**AVIS RELATIF A LA PROTECTION
CONTRE LES EVENTUELS EFFETS NOCIFS ET NUISANCES
PROVOQUES PAR LES RAYONNEMENTS NON IONISANTS
GENERES PAR DES ANTENNES EMETTRICES STATIONNAIRES**

Commune : GENAPPE - Exploitant : PROXIMUS

Référence exploitant : 67GQB_01

Rapport n° 874 / 2023

Figure 2 : Vue en plan des installations d'antennes dans un rayon de 300 mètres autour de l'installation faisant l'objet de la demande d'avis

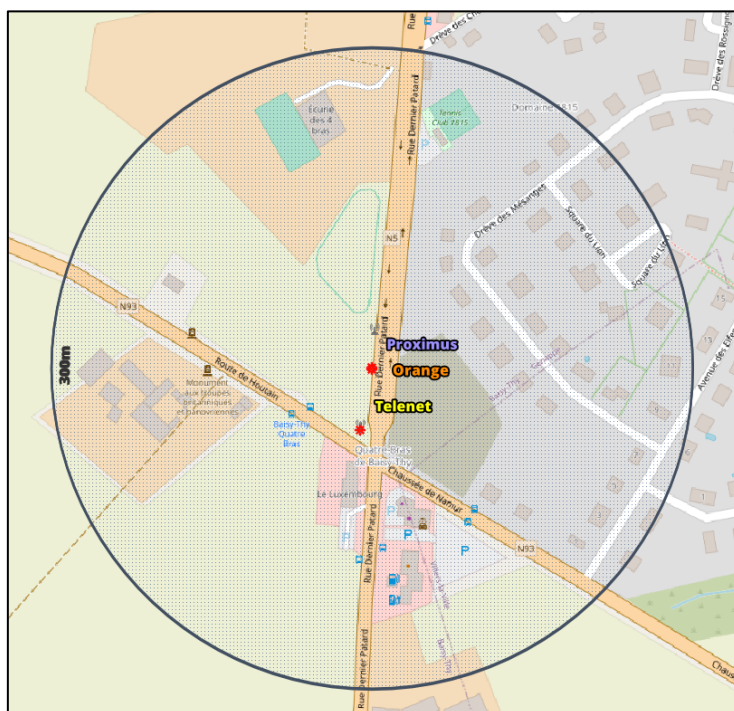
Compte tenu du nombre d'installations localisées dans la figure 2, il apparaît que l'intensité du rayonnement électromagnétique généré, dans les lieux de séjour situés à proximité de l'installation référencée dans le paragraphe 2, par l'ensemble des antennes émettrices stationnaires de l'ensemble des exploitants du même site d'antennes émettrices stationnaires respecte la limite fixée à l'article 4, § 2 du décret.
